**Avis délibéré sur le projet de modification de la production de vapeur du
site Novacarb par les opérations Novasteam, Novawood et SRB**

à Laneuveville-devant-Nancy (54)

porté par les sociétés Novasteam (Humens et Suez), Novawood et SRB

n°MRAe 2024APGE48

Illustration 3: localisation des points de mesures acoustiques

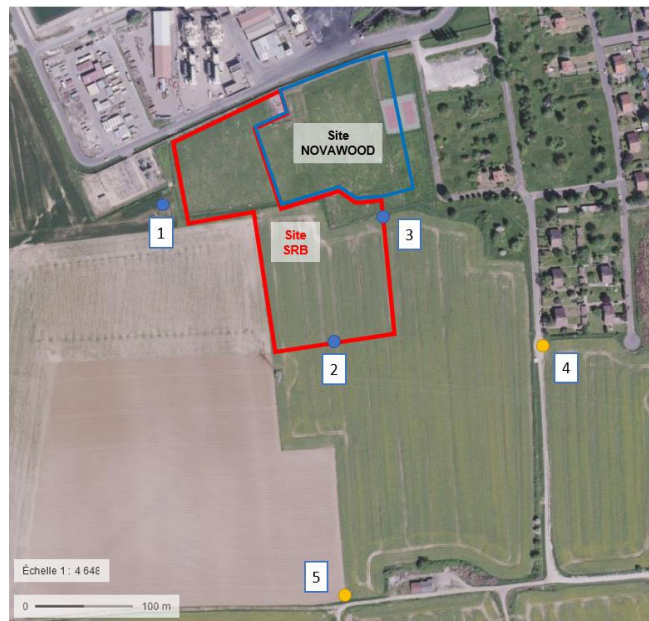
Le dossier présente les résultats des modélisations acoustiques pour les opérations Novasteam d'une part et d'autre part Novawood et SRB.

L'Ae regrette l'absence de prise en considération de ses recommandations, en particulier celles émises dans son avis sur l'opération SRB.
